Θέμα: «Απόρριψη του υδροηλεκτρικού έργου «Δόλιανη» λόγω ασυμβατότητας με UNESCO - Natura 2000 και ομόφωνης αντίθεσης φορέων»

Θέμα 2ο ημερήσιας διάταξης: «Κατάθεση απόψεων επί του περιεχομένου του φακέλου της μελέτης Περιβαλλοντικών Επιπτώσεων (ΜΠΕ) του υδροηλεκτρικού έργου δραστηριότητας (κατηγορία Α2, ομάδα 10^η, α/α8): «Μικρό υδροηλεκτρικό, ισχύος 1,80 MW, Δόλιανη (ποταμός Βάρδας) ΔΕ Ανατολικού Ζαγορίου, Δήμου Ζαγορίου, Π.Ε Ιωαννίνων, Περιφέρειας Ηπείρου».

Μικρό Υδροηλεκτρικό Έργο (ΜΥΗΕ) Δόλιανη

«Γνωμοδότηση επί της ΜΠΕ του έργου: «Μικρός Υδροηλεκτρικός Σταθμός (Μ.Υ.Σ) Δόλιανης, Ισχύος 1,80MW στον ποταμό Βάρδα του Δ.Ε. Ανατολικού Ζαγορίου, Δήμος Ζαγορίου Π.Ε. Ιωαννίνων, Περιφέρειας Ηπείρου, με φορέα του έργου την εταιρία «ΠΑΓΓΑΙΟ ΕΝΕΡΓΕΙΑΚΗ ΙΚΕ».

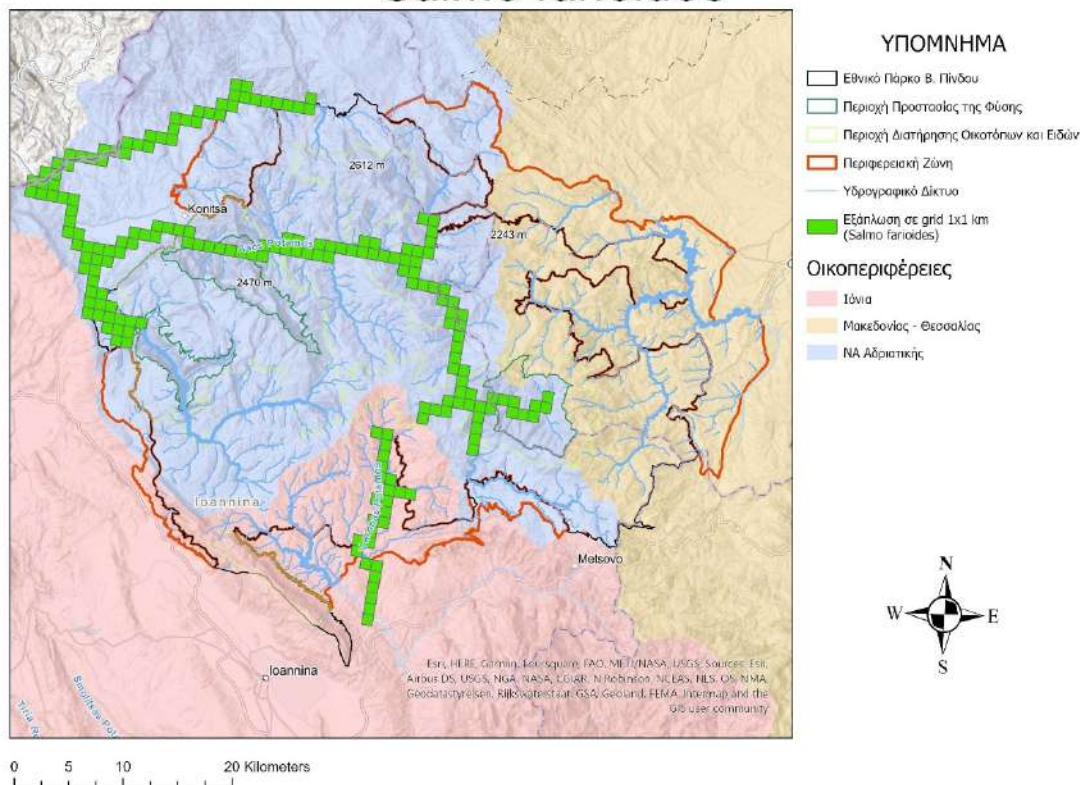
Ο σταθμός παραγωγής και η οδός πρόσβασης σε αυτόν, το μεγαλύτερο τμήμα του αγωγού προσαγωγής και το δίκτυο διασύνδεσης – γραμμής μεταφοράς, εμπίπτουν εκτός της ΕΖΔ GR2130004, άρα και εκτός των πλέον πρόσφατων χαρτογραφημένων τύπων οικοτόπων.

Η οδός πρόσβασης προς την υδροληψία, μήκους 234μ και πλάτους 5μ, διέρχεται εντός της ΕΖΔ και εντός του τύπου οικοτόπου: 91M0 “Δάση δρυός με *Quercus cerris* και *Quercus petraea*”, ο οποίος δεν αποτελεί οικότοπο προτεραιότητάς.

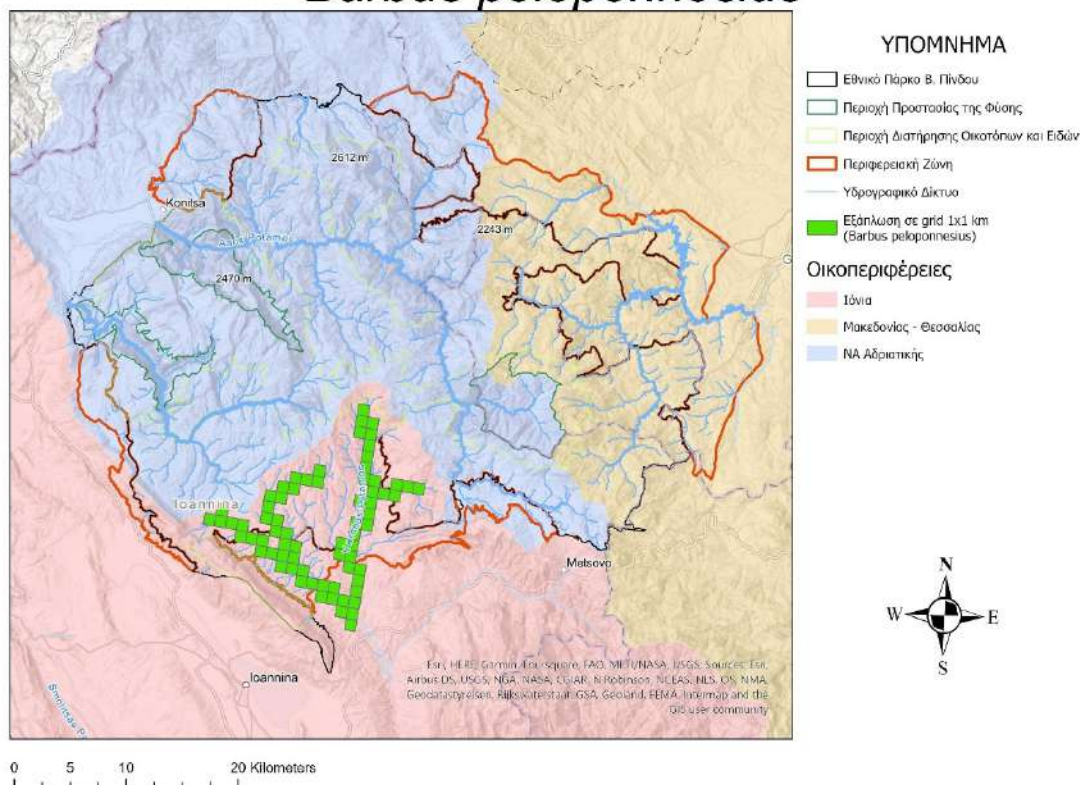
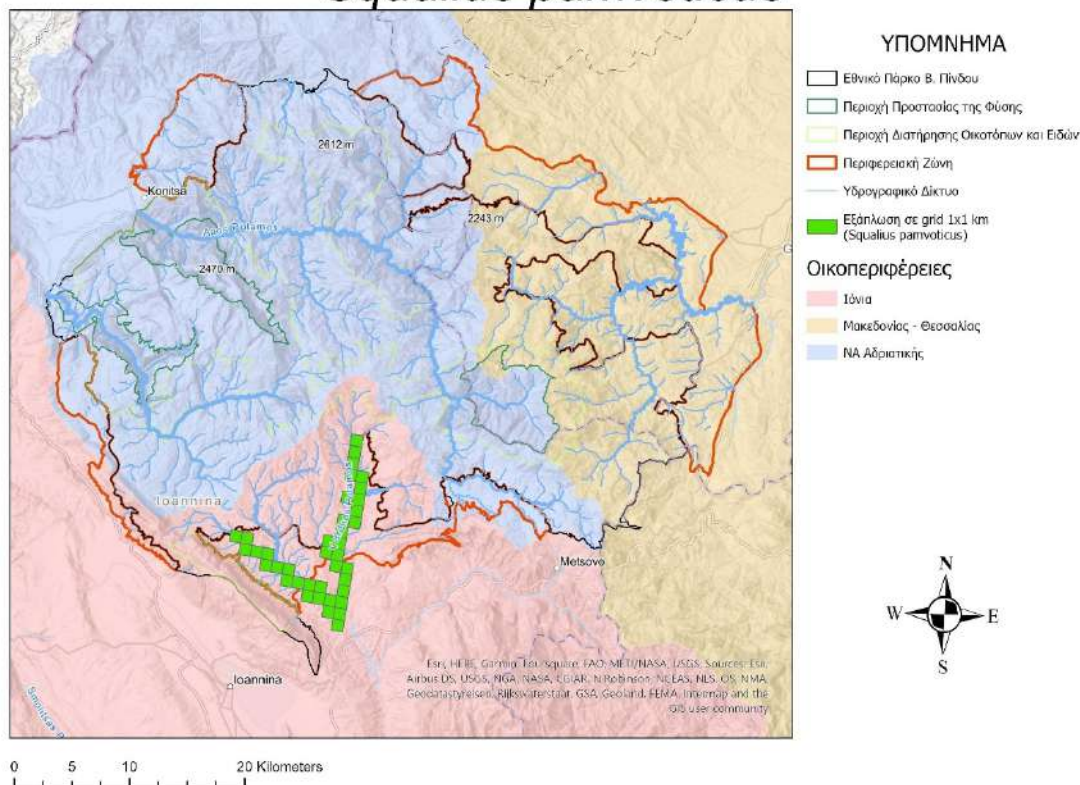
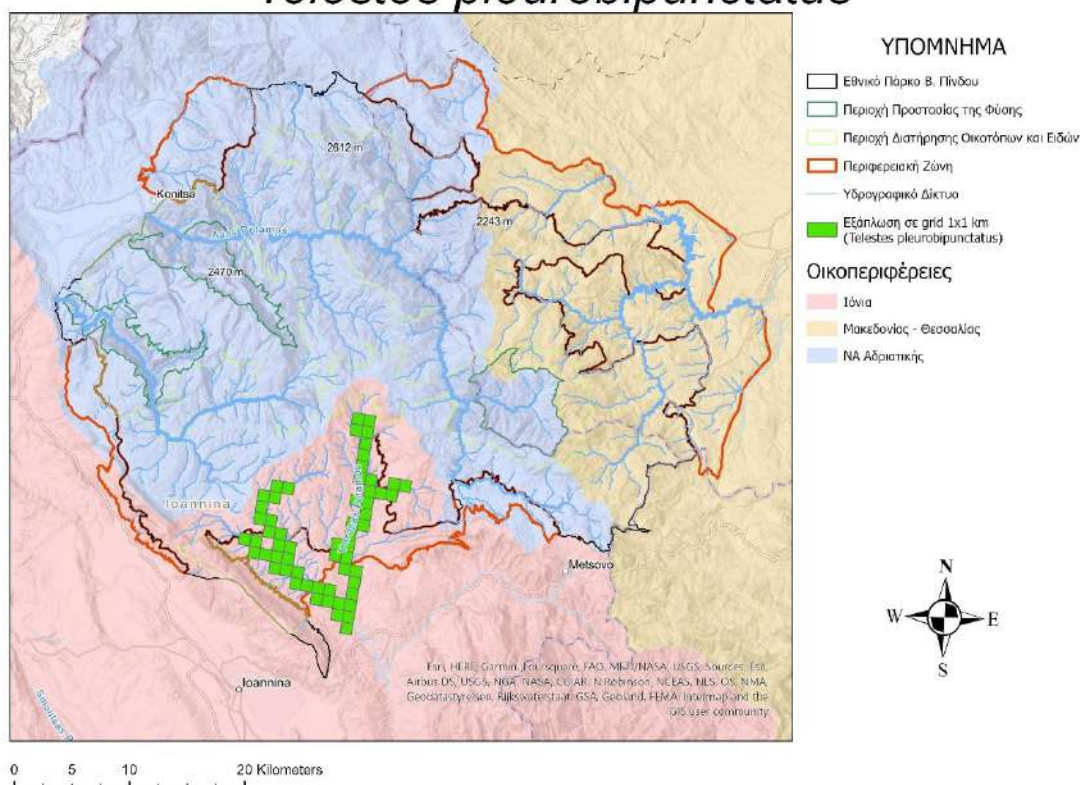
Όσον αφορά την Ιονική πέστροφα, και σύμφωνα με τα αποτελέσματα της επιστημονικής παρακολούθησης, η κατάσταση διατήρησής της χαρακτηρίστηκε ως «μη ευνοϊκή-ανεπαρκής» λόγω διαφόρων πιέσεων και απειλών, μεταξύ των οποίων είναι και τα φράγματα που περιορίζουν την μετανάστευση και η τροποποίηση του υδρογραφικού δικτύου, με έργα όπως το συγκεκριμένο. Υψηλή πίεση και απειλή για το είδος αποτελεί η Υδροηλεκτρική ενέργεια, συμπεριλαμβανομένων των υποδομών (φράγματα, ρυθμιστικά φράγματα, υπερχειλιστές φραγμάτων) D02, σύμφωνα και με το έντυπο της οδηγίας 92/43 (Βλ. 4ης Εθνική Έκθεση Αναφοράς 2013-2018).

Σχετικά με τα αναφερόμενα του Διεθνούς Κόκκινου Καταλόγου - IUCN (Red List of Threatened Species), η ιονική πέστροφα, (σε αντίθεση με την ιχθυολογική μελέτη του έργου που την χαρακτηρίζει ως Μειωμένου Ενδιαφέροντος - Least Concern), έχει χαρακτηριστεί ως Σχεδόν Απειλούμενο – Near Threatened. Επίσης, σύμφωνα με τον πλέον πρόσφατο Κόκκινο Κατάλογο των απειλούμενων ειδών της Ελλάδας, το είδος έχει χαρακτηριστεί ως Τρωτό – Vulnerable.
